改善箇所説明図

改善の内容

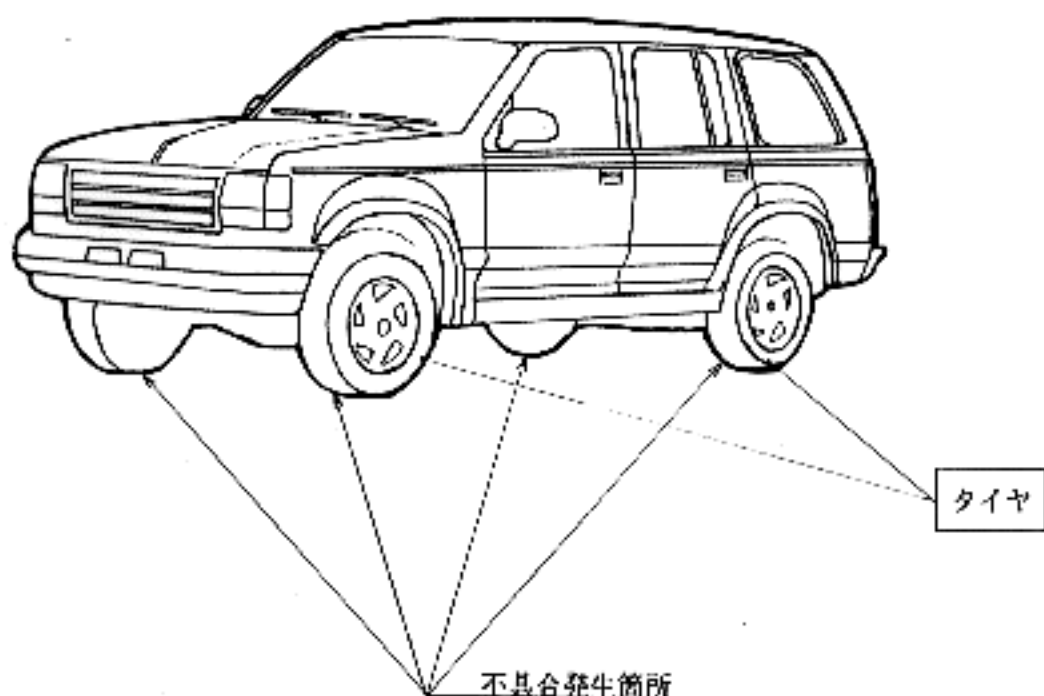
外気温が高い条件下において、空気圧不足の状態での連続走行を行うと、タイヤ表面のゴムが剥離し、最悪の場合、バーストする等事故が発生するおそれがある。

不具合品

1. Firestone P235/75R15 RADIAL ATX - 北米及びメキシコ製 (除く FIREHAWK ATX)
2. Firestone P235/75R15 RADIAL ATX - 北米及びメキシコ製
3. Firestone P235/75R15 Wilderness AT - 米国イリノイ州ディケイター工場製
※タイヤ内側側面に「MADE IN U.S.A」又は「MADE IN MEXICO」と刻印されています。

全車両、当該タイヤを良品と交換する。

良品

Firestone P235/75R15 RADIAL ATX - 日本製

※タイヤ内側側面に「MADE IN JAPAN」と刻印されています。
